島根原子力発電所 2 号炉

気象資料の変更に伴う 島根原子力発電所原子炉設置許可申請書 の変更について

令和 2 年 3 月

中国電力株式会社

第2.2-1図 気象官署の所在地

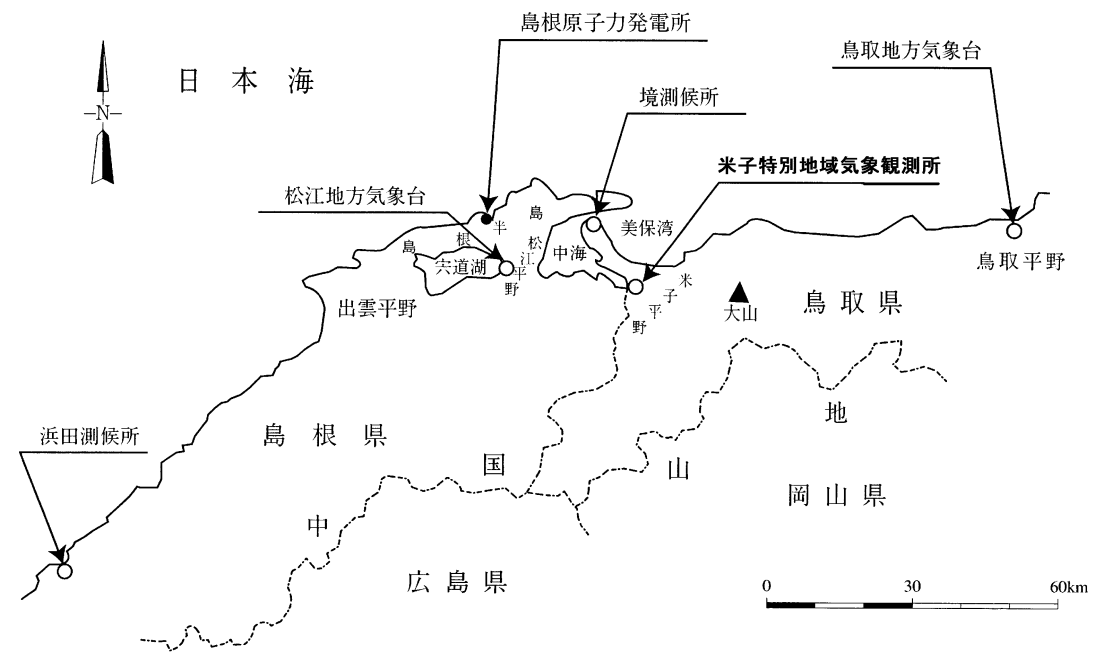
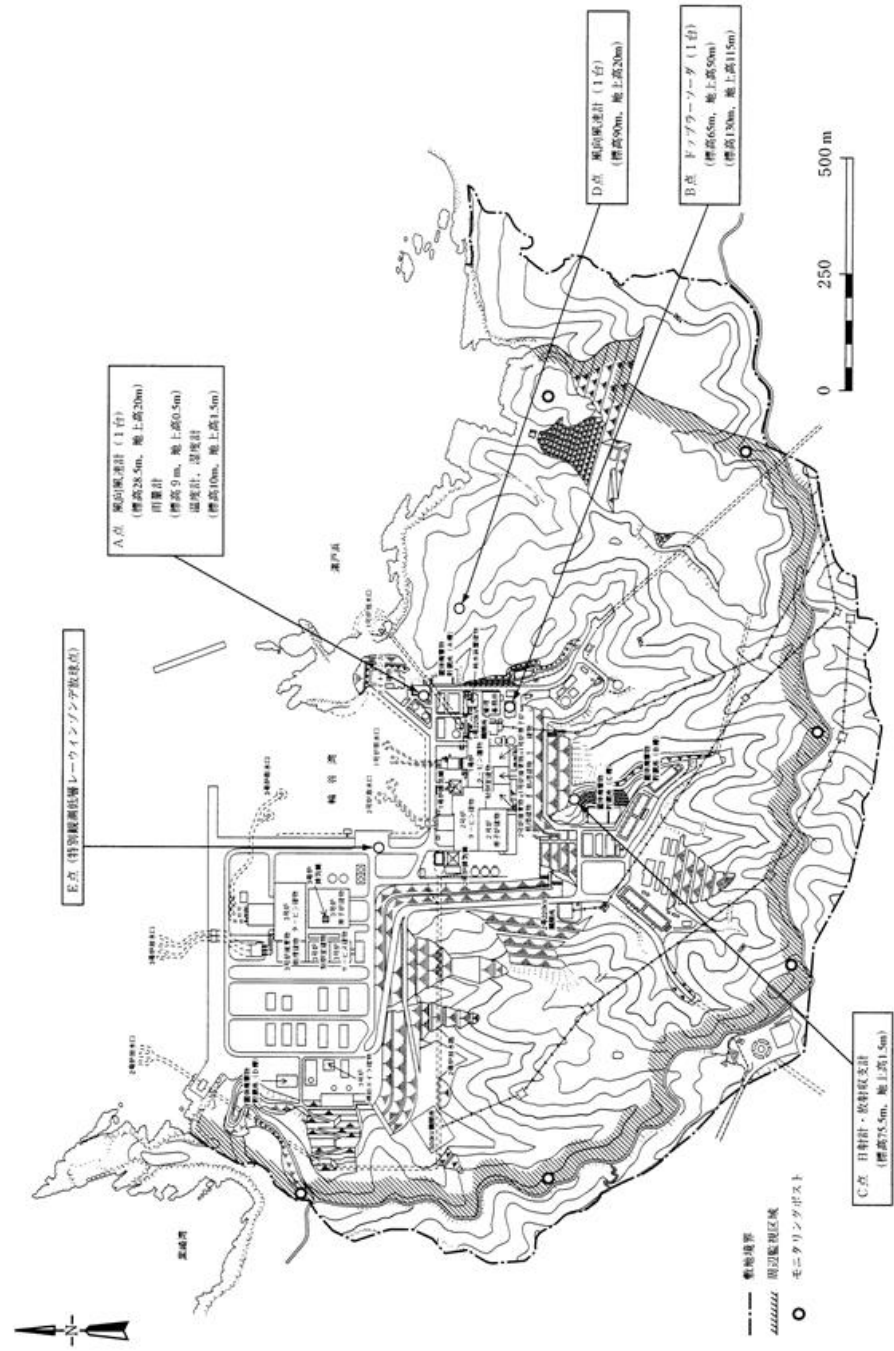
・米子測候所無人観測所化に伴う記載の適正化

第2.4-2図 敷地の風配図 (その1) (1996年1月~3月)

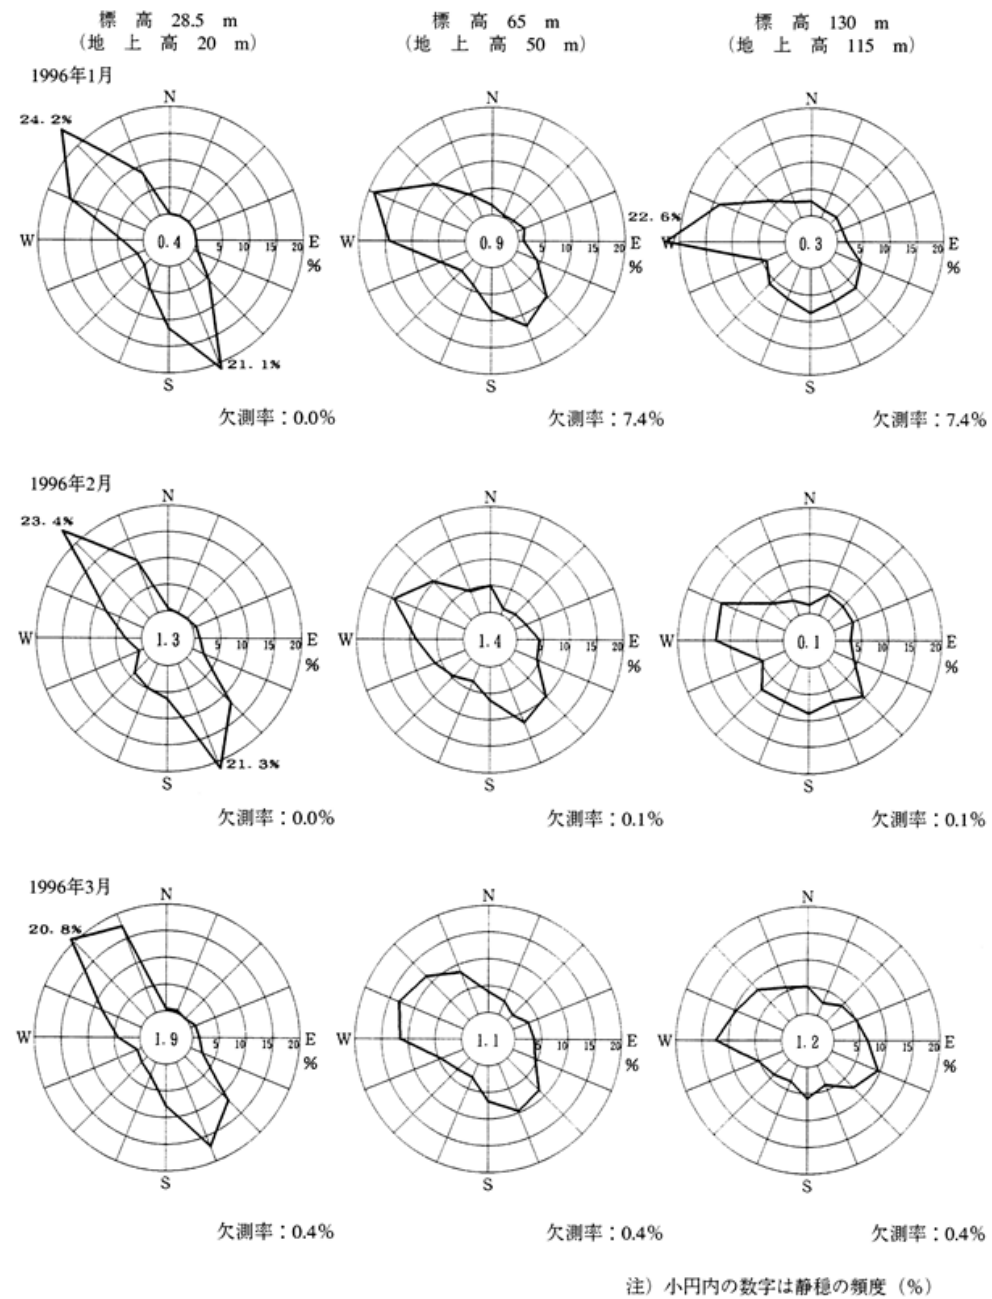
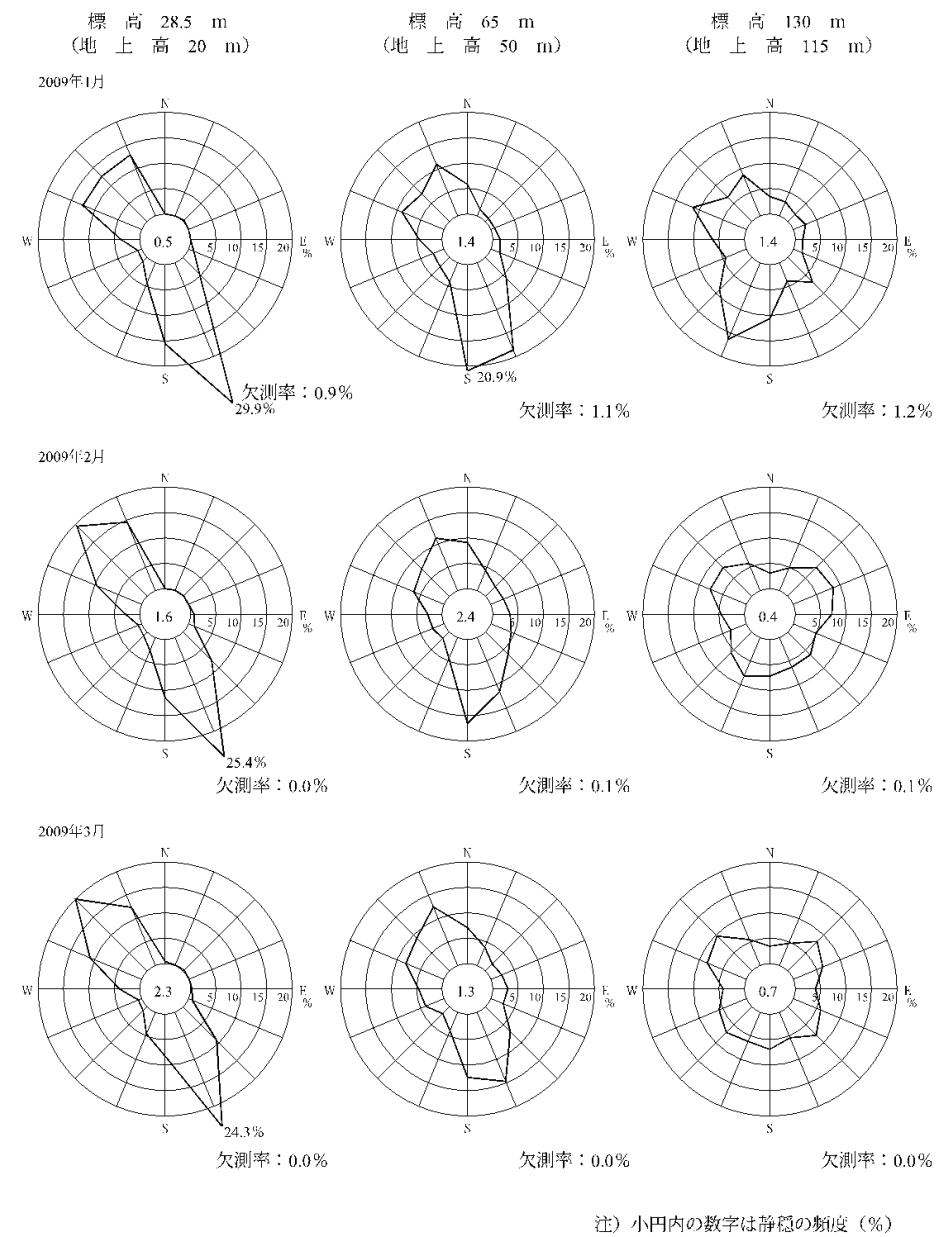
・ 気象期間の変更

第2.4-10図 月別風速別出現頻度 (その1) (1996年1月~3月)

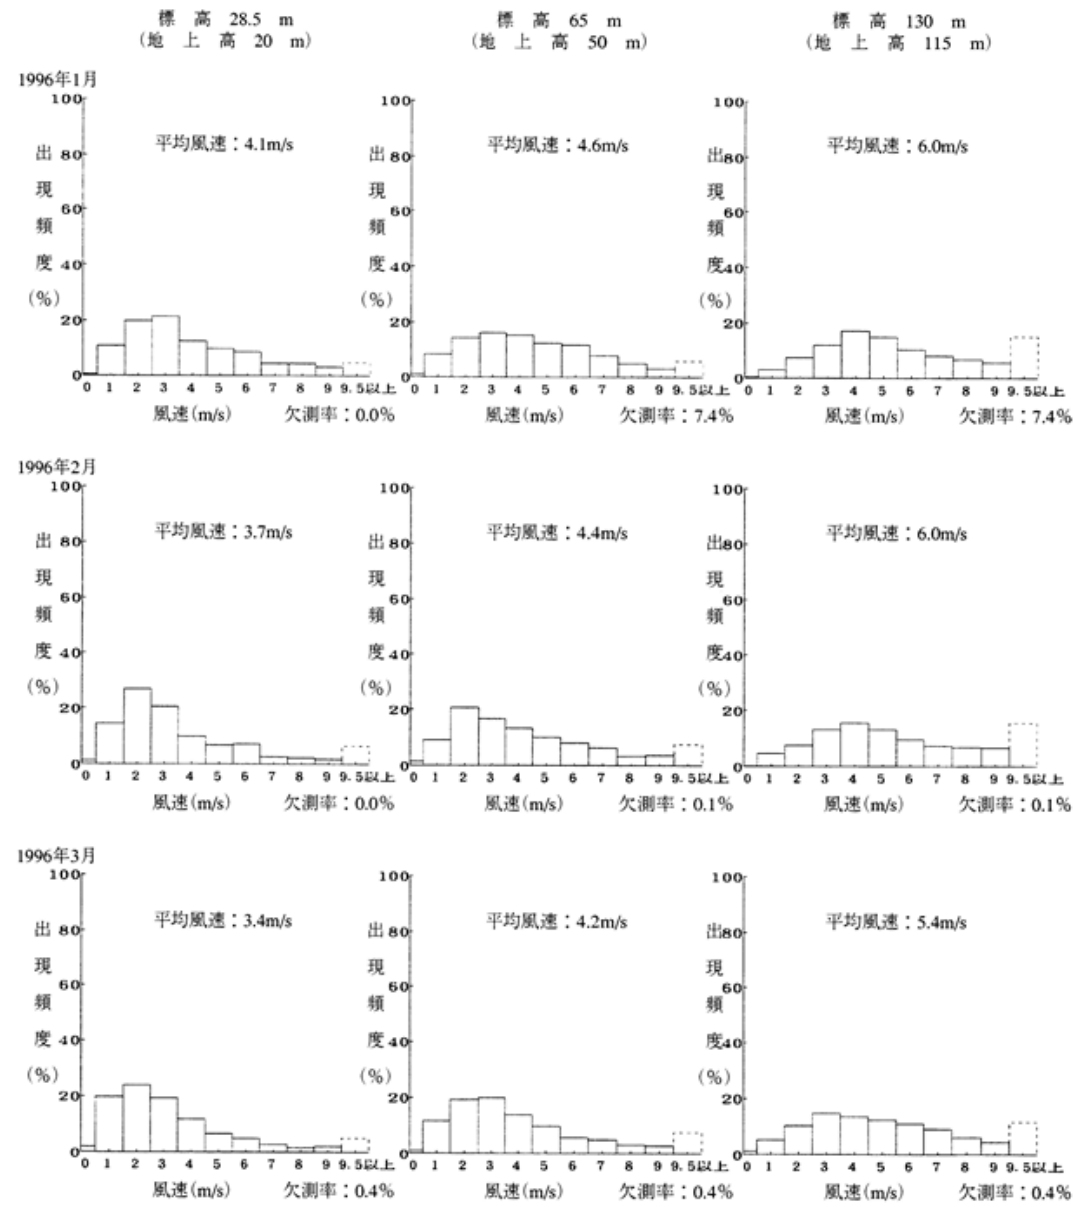
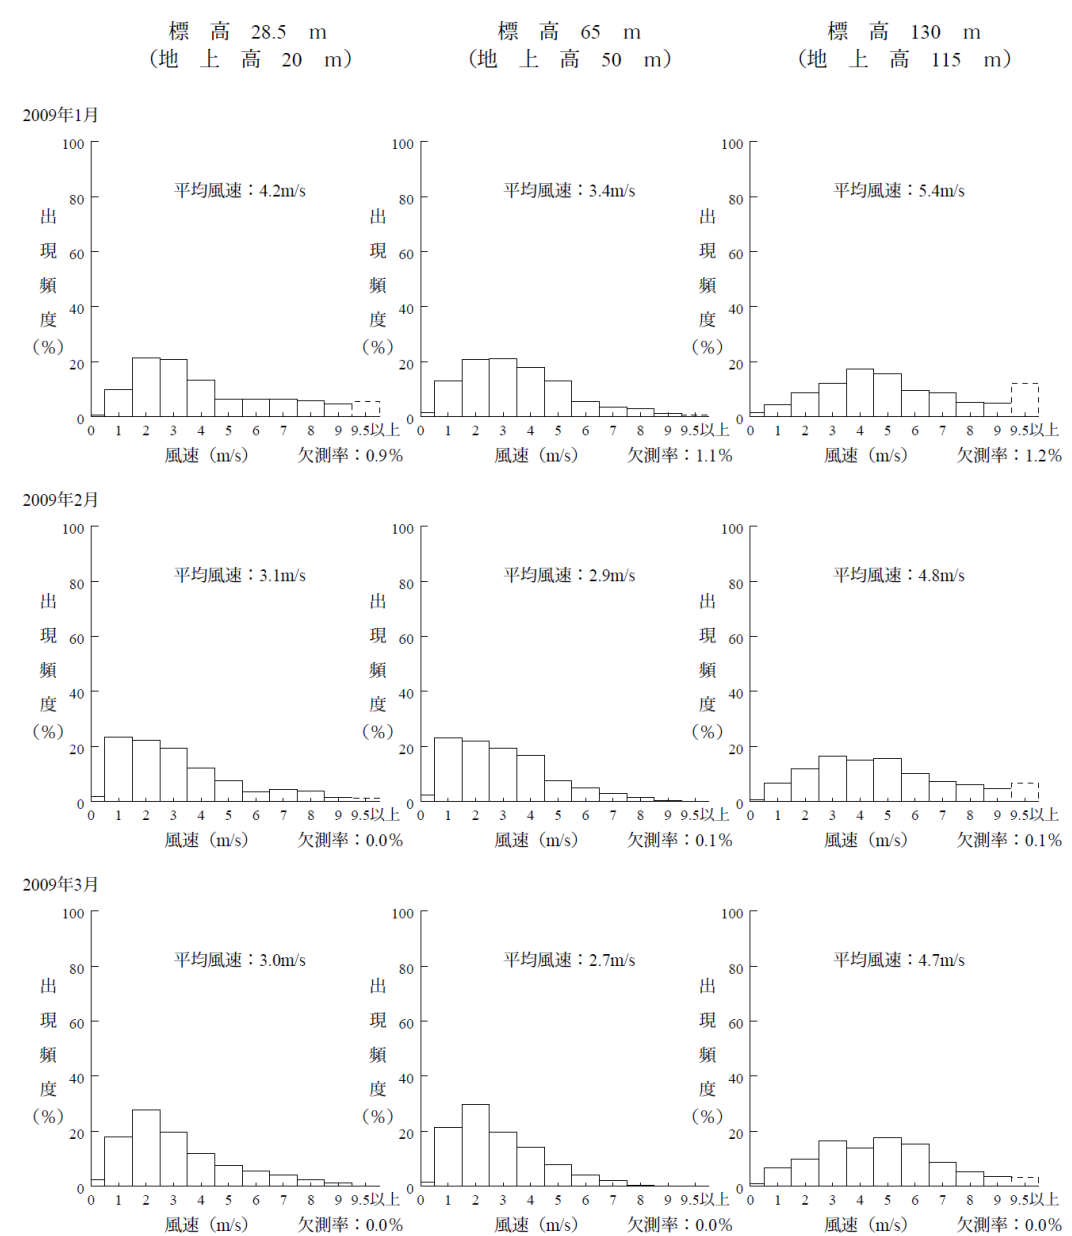
・気象期間の変更

第2.4-11図 月別風速別出現頻度 (その2) (1996年4月~6月)

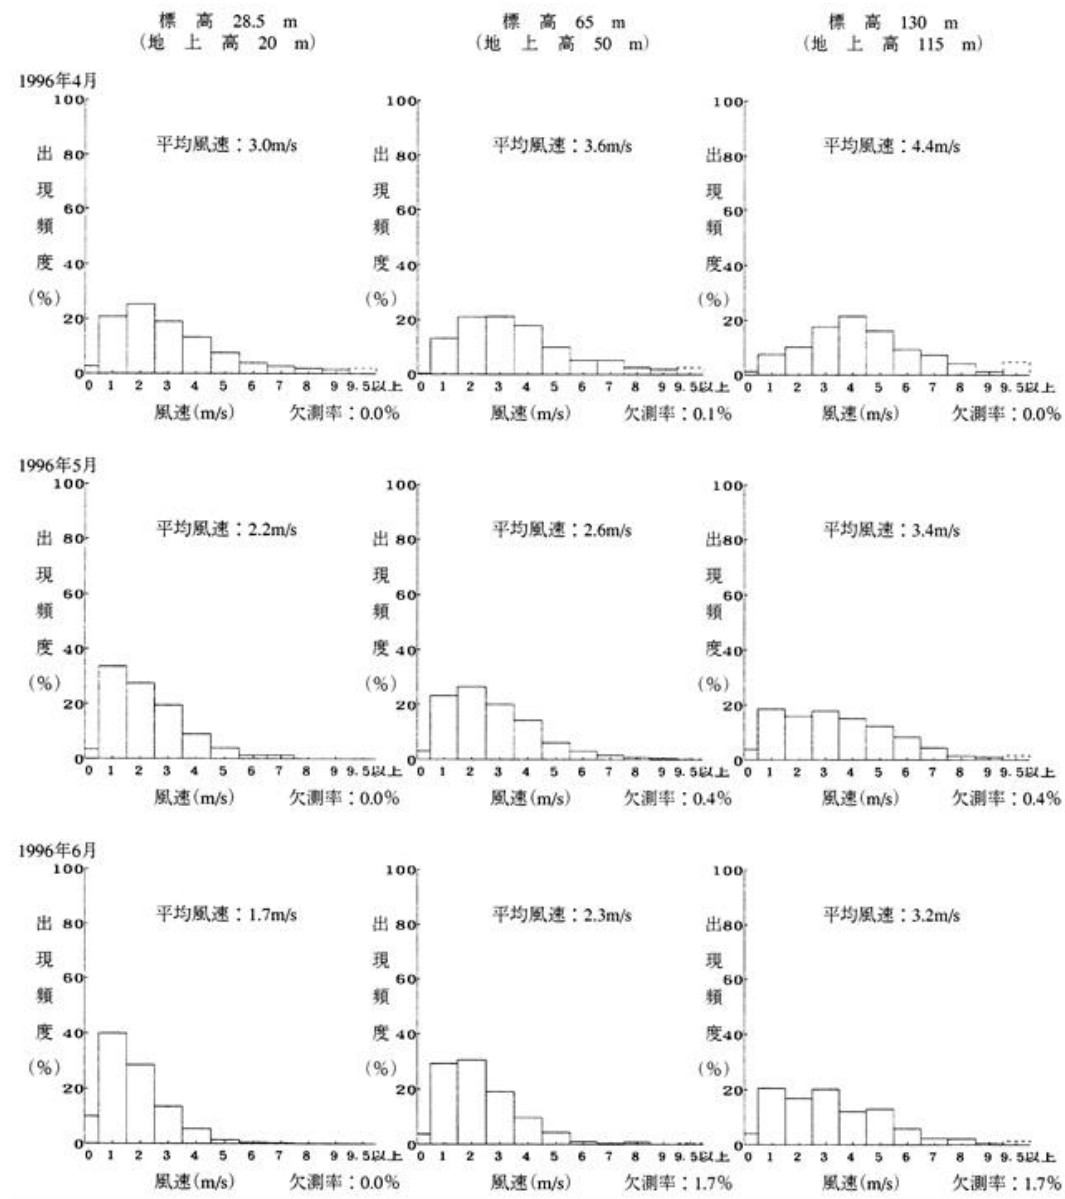
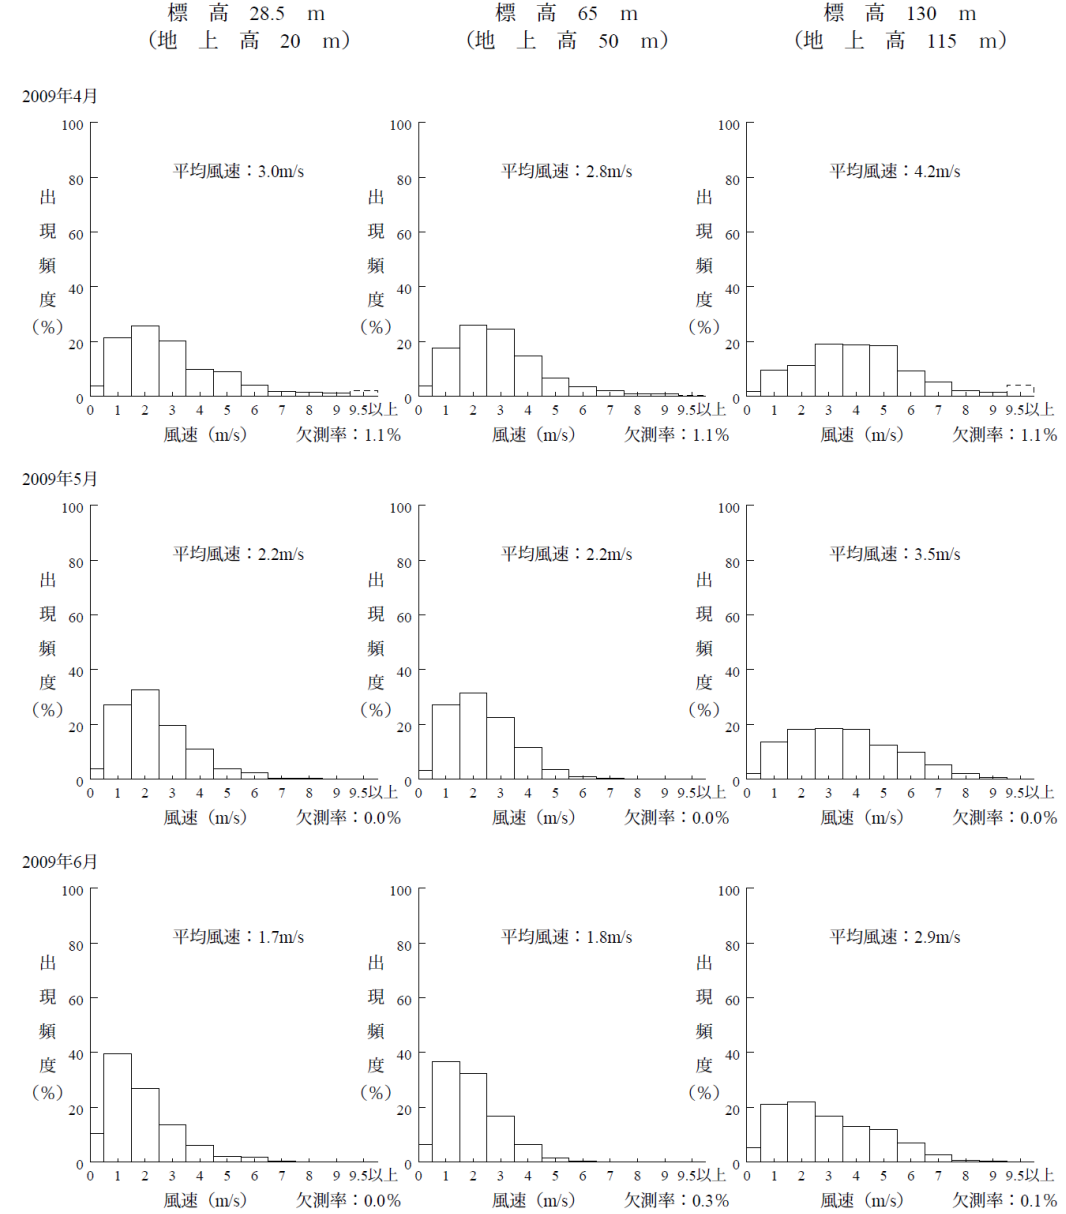
・気象期間の変更
